リコール届出一覧表

リコール届出日：令和 8 年 9 月 10 日

リコール届出番号	外-4191	リコール開始日	令和 8 年 9 月 1 0 日
届出者の氏名又は名称	スカニアジャパン株式会社 代表取締役 アラン・スーダン 問い合わせ先： 03-6735-3535 www.scania.com/jp		
不具合の部位（部品名）	動力伝達装置（トランスミッション）		
基準不適合状態にあると認める構造、装置又は性能の状況及びその原因	動力伝達装置のギヤボックス内部において、ギヤセクターシャフトにギヤシフトフォークを固定するピンの設計検討が不十分なため、高負荷状態でのギヤシフト操作の繰り返しにより、当該固定ピンが緩むことがある。そのため、変速時間の増加、変速ギヤへの係合不良等の変速異常が発生し、そのまま使用を続けると、ギヤシフト操作を行っても適切に切り替わらず、実際のギヤ位置とインストルメントクラスターに表示されるギヤ位置が異なるおそれがある。		
改善措置の内容	①全車両、実際のギヤ位置とインストルメントクラスター上の表示が異なった場合に警告を発するようにトランスミッションコントロールユニットを対策仕様に書き換える。 ②全使用者に当該不具合の概要を周知するとともに、変速時間の増加、変速ギヤへの係合不良等の変速異常が発生した場合には速やかに入庫を促し、当該不具合に関する警告が発せられている場合には固定ピンを対策品に交換する。		
不 具 合 件 数	0 件	事故の有無	無し
発 見 の 動 機	本国からの情報による。		
自動車使用者及び自動車特定整備事業者に周知させるための措置	・使用者：ダイレクトメールおよび管理ディーラーより直接連絡する。 ・弊社インターネットホームページに掲載する。 ・自動車特定整備事業者等：日整連発行の機関誌に掲載する。

改善箇所説明図

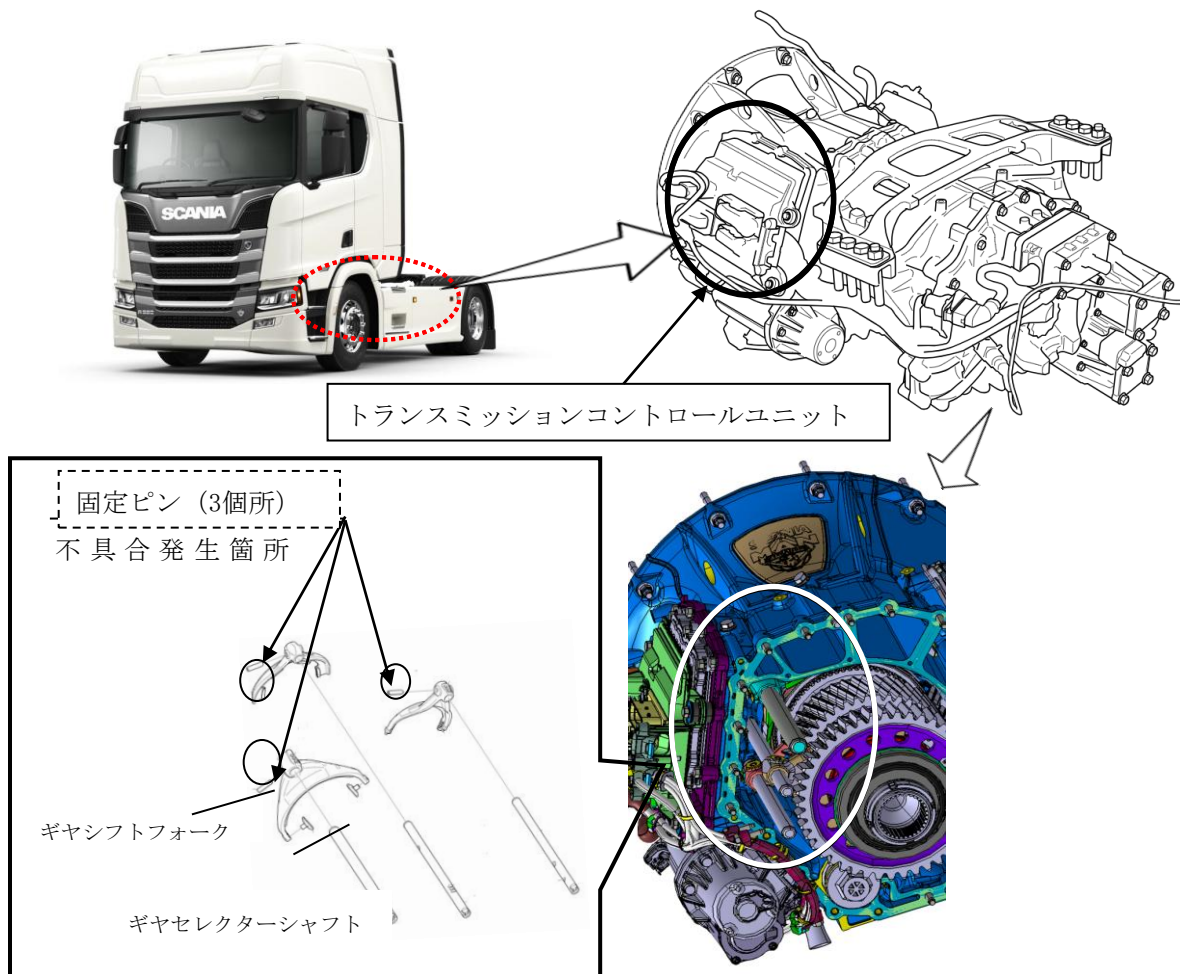
動力伝達装置のギヤボックス内部において、ギヤセクターシャフトにギヤシフトフォークを固定するピンの設計検討が不十分なため、高負荷状態でのギヤシフト操作の繰り返しにより、当該固定ピンが緩むことがある。そのため、変速時間の増加、変速ギヤへの係合不良等の変速異常が発生し、そのまま使用を続けると、ギヤシフト操作を行っても適切に切り替わらず、実際のギヤ位置とインストルメントクラスターに表示されるギヤ位置が異なるおそれがある。

- ①全車両、実際のギヤ位置とインストルメントクラスター上の表示が異なった場合に警告を発するようにトランスミッションコントロールユニットを対策仕様に書き換える。
- ②全使用者に当該不具合の概要を周知するとともに、変速時間の増加、変速ギヤへの係合不良等の変速異常が発生した場合には速やかに入庫を促し、当該不具合に関する警告が発せられている場合には固定ピンを対策品に交換する。

注：  はプログラムを書き換える部品を示す。

は警告が発せられた場合に交換する部品を示す。
